# CITTA' DI SANTA MARINELLA

## SETTORE III

**O g g e t t o :** *Riqualificazione delle aree esterne della Stazione Ferroviaria di Santa Marinella –  
emissione Nulla Osta tecnico di competenza .*

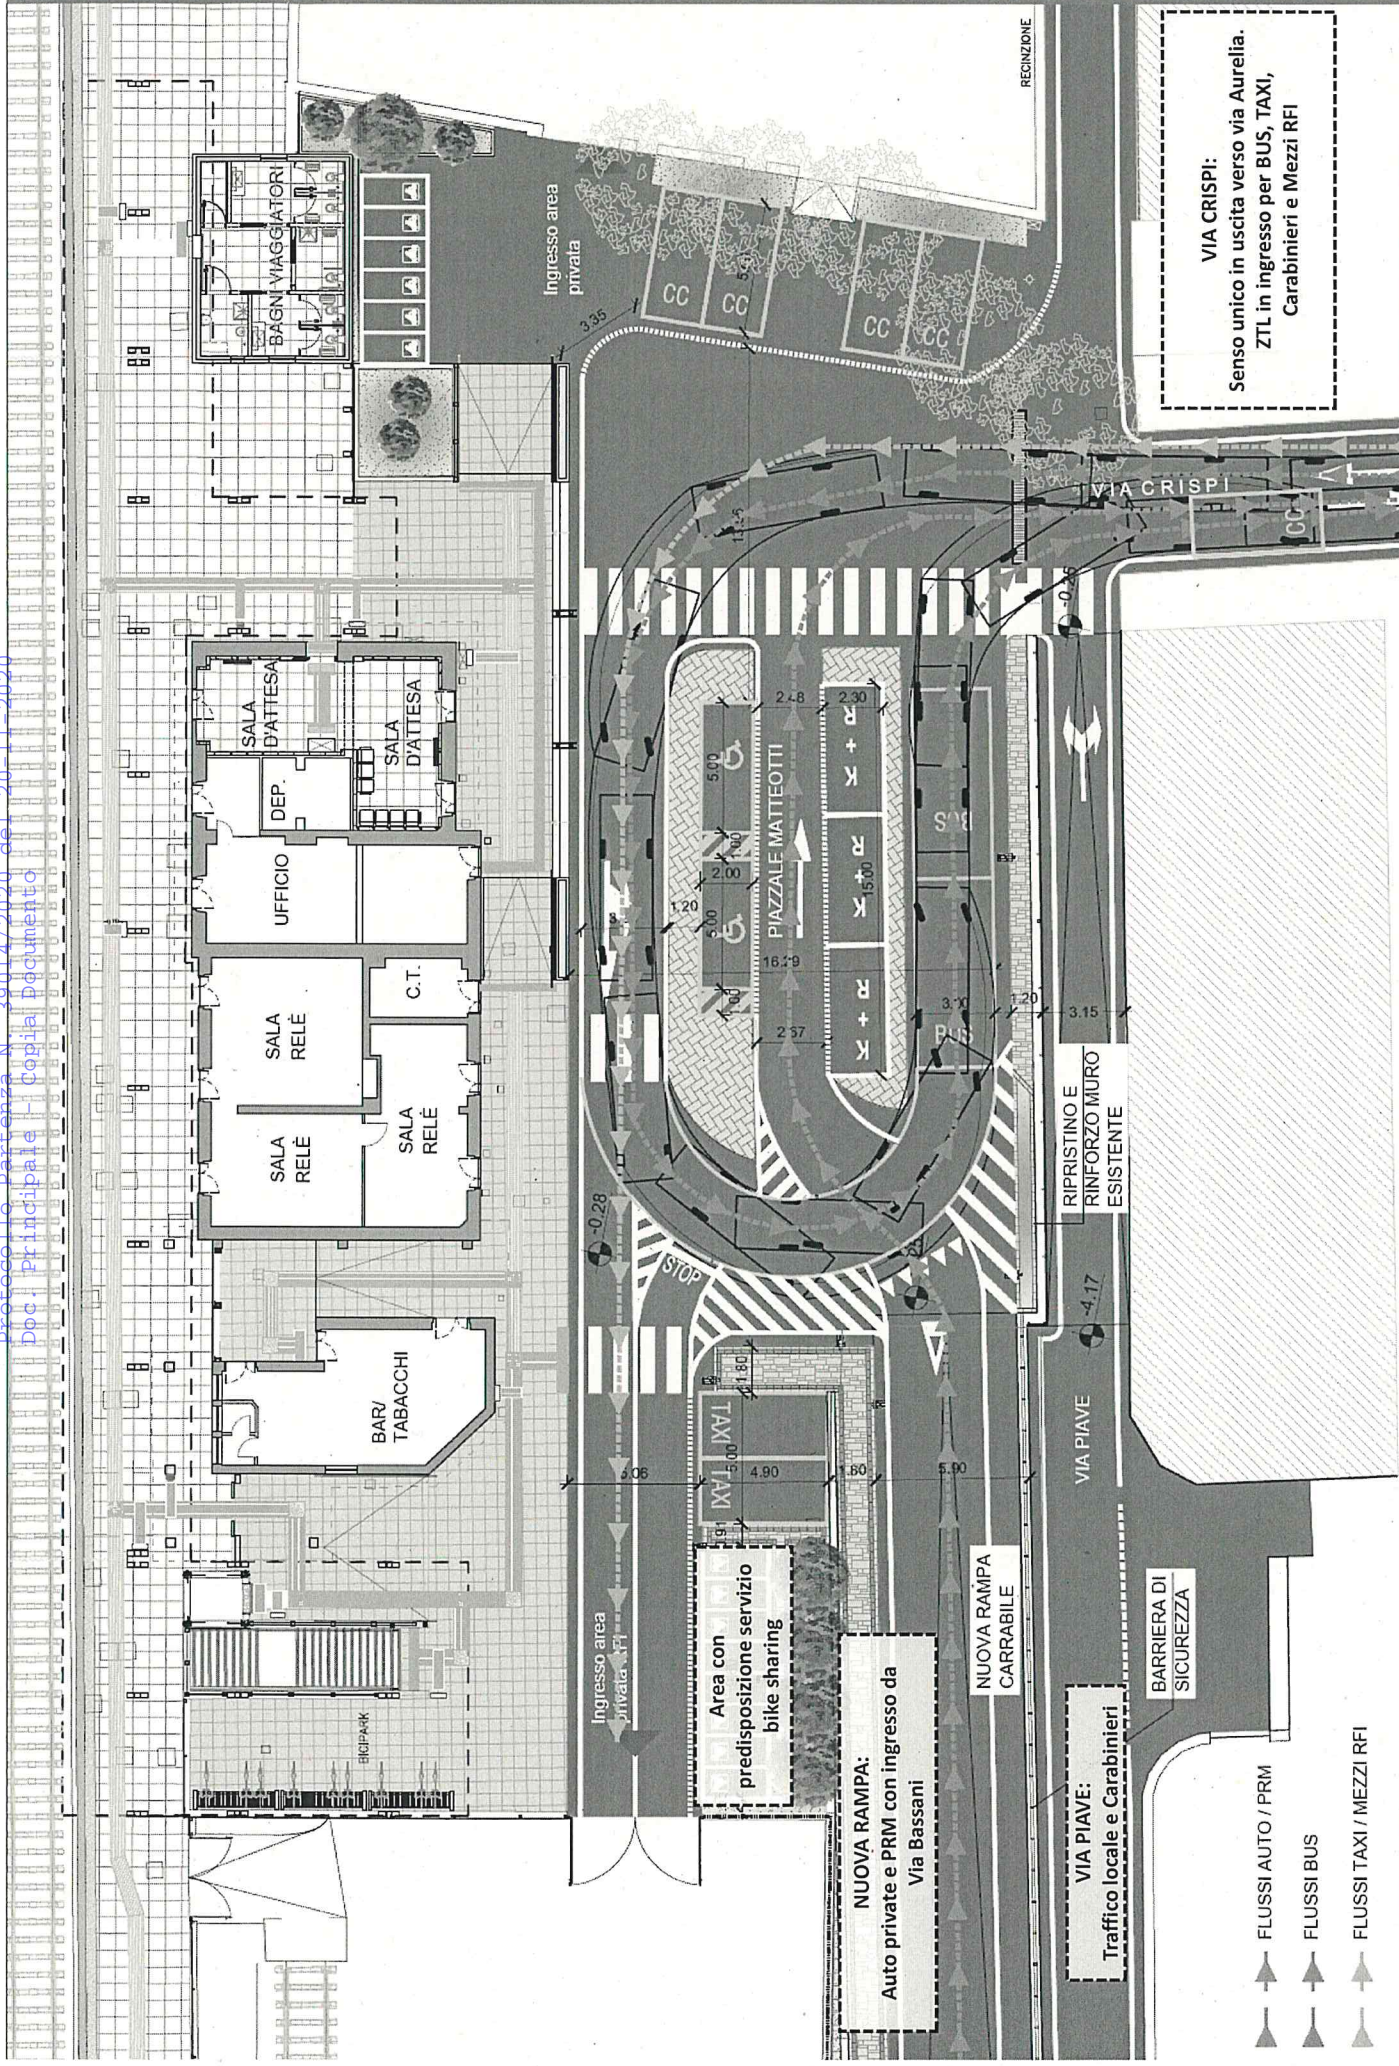
1. Le dimensioni MINIME da rispettare per la realizzazione degli stalli di sosta, sono quelle di cui al Decreto Ministeriale 5 novembre 2001 prot.n. 6792 ( Norme Funzionali e geometriche per la costruzione delle strade ) – p.to 3.4.7, secondo le quali gli stessi devono “misurare” :

In particolare, si rammenta che l'art. 10 del D.P.R. 24.07.1996 n. 503 nonché il p.to 8.2.3 del D.M. 14.06.1989 n. 236, indicano una dimensione per gli stalli di sosta riservati a persone diversamente abili pari a m. 6,00 x m 3,20, da realizzarsi comunque nel numero minimo di 1 ogni 50 o sua frazione .

Nel caso in esame, non è presente alcuna quota altimetrica che faccia capire se la texture “ a mattoncini” posta a ridosso dei posti per persone diversamente abili, sia a raso o in rilevato; in ogni caso, fermo restando quanto previsto in materia di abbattimento di barriere architettoniche,

sommando la larghezza dello stallone e detto "passaggio", risulta verificata la dimensione totale minima necessaria .

2. A seguito della mancanza di quote altimetriche come meglio espresso nel precedente p.to 1) nonché di rappresentazione grafica relativa a rampe di collegamento tra la parte viaria e le zone rappresentate in diversa texture, si rappresenta in ogni caso che nella eventualità di discomplanarità dei piani ( con particolare riferimento alle zone da utilizzarsi ai fini degli attraversamenti pedonali ), dovranno essere attuate le previsioni di cui all'art. 7 del D.P.R. 503/96 – p.to 4.1.11 – 8.1.11 del D.M. 236/89.

3. La larghezza minima delle corsie di marcia, dovrà soggiacere a quanto espresso dall'art. 140 comma 2 del D.P.R. 495/92 e ss.mm.ii., secondo il quale negli attestamenti delle intersezioni urbane, il modulo di corsia può essere ridotto a MINIMO 2,50 metri, purchè le corsie che adottino tale modulo non siano percorse dal TPL o dal traffico pesante ;

4. La realizzazione della segnaletica stradale orizzontale e verticale, dovrà rispettare le prescrizioni di cui al D.P.R. 495/92 art. 137 ( art. 40 C.d.S. ), artt.nn. 138, 139, 140, 141, 144 e 145 . Inoltre, dovrà essere installata la regolamentazione della viabilità nella immissione di via Bassani su via Crispi, nonché per l'immissione all'altezza di P.le Matteotti di tutti i veicoli su via Crispi ( non presente nella progettazione ); tale regolamentazione, potrà essere predisposta anche successivamente di concerto con il competente Comando di Polizia Locale a cui la presente viene trasmessa per giusta ed opportuna conoscenza .

5. Per quel che attiene alle barriere di sicurezza da interporre tra la nuova "rampa" stradale e la sottostante strade esistente, si pone in evidenza che le norme esistenti in materia sono le seguenti ;
